**Упрощение правил ООН, касающихся освещения
и световой сигнализации**

Предложение по дополнениям к новым Правилам № [148] ООН и к поправкам серии 06 и [07] к Правилам № 48 ООН

Представлено экспертом от Германии*

Рис. 1
Типовая схема размещения для измерения яркости воздействующего солнечного света (паразитного эффекта)

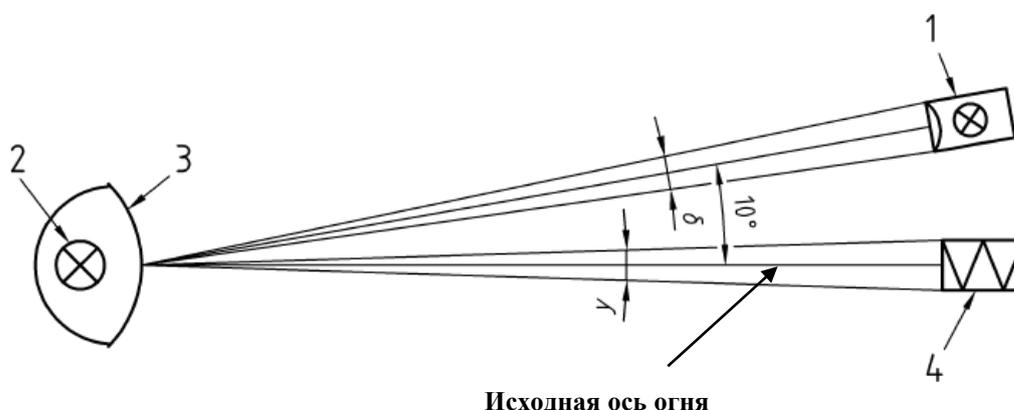
Включить новое приложение 8 следующего содержания:

Источником света, генерирующим воздействие солнечного света согласно рис. 1 ниже, является прожектор, оснащенный либо источником света с коррелированной цветовой температурой в диапазоне 4 500 К – 6 500 К, либо источником света с коррелированной цветовой температурой 2 856 К, соответствующим стандартному источнику света А МЭК (ISO 11664-2:2007(E)/CIE S 014-2/E:2006).

Свет прожектора должен освещать по крайней мере светоизлучающую поверхность оптического элемента, обеспечивать освещенность $E = 40\,000$ лк и иметь однородность яркости (в границах светоизлучающей поверхности) 10%.

Исходная ось огня и ось прожектора должны образовывать вертикальный угол в 10° .

Плоскость, образуемая обеими осями, представляет собой рабочую вертикальную плоскость. Схема размещения должна быть такой, чтобы излучаемый прожектором свет приходился выше сигнального огня.
